Акт осмотра кровли из полимерной мембраны на стадии монтажа

Осмотр 3
№ ... от ... 2021 г.

Система: ТН-КРОВЛЯ Гарант

15 Контруклон от парапета

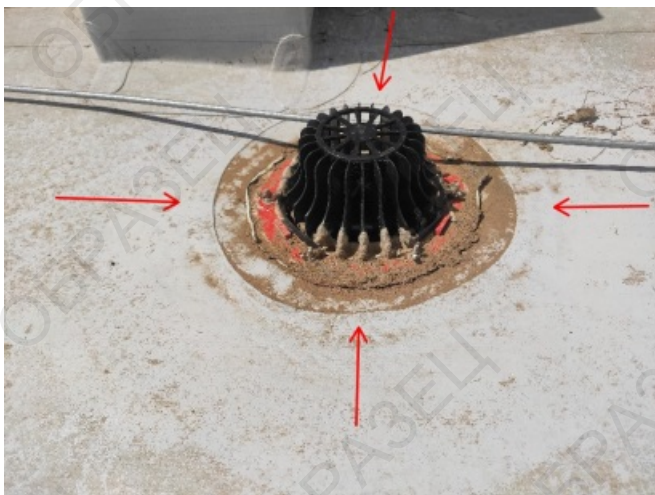
- ✓ Дополнительные уклоны сформированы с применением клиновидного утеплителя.
- ✓ см. документ № 16243-04.21 от 21 апреля 2021 г. Осмотр 2 п.15 Контруклон от парапета

23 Устройство Т-образного шва

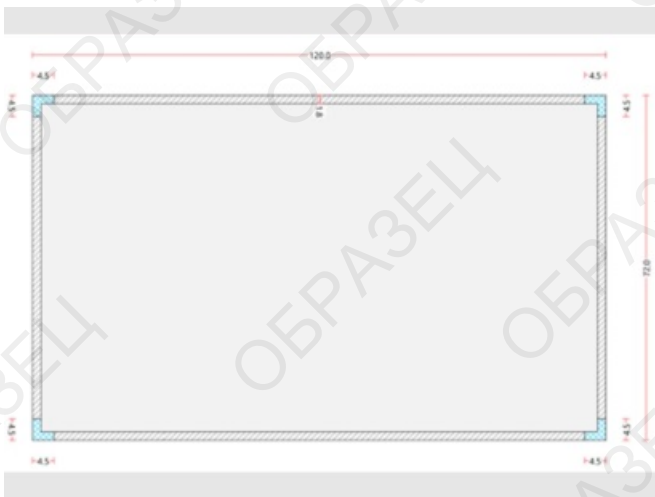
- ⊗ На момент осмотра кровли "Т"-образные швы не были выполнены.
- ⊗ см. документ № 16243-04.21 от 21 апреля 2021 г. Осмотр 2 п.23 Устройство Т-образного шва
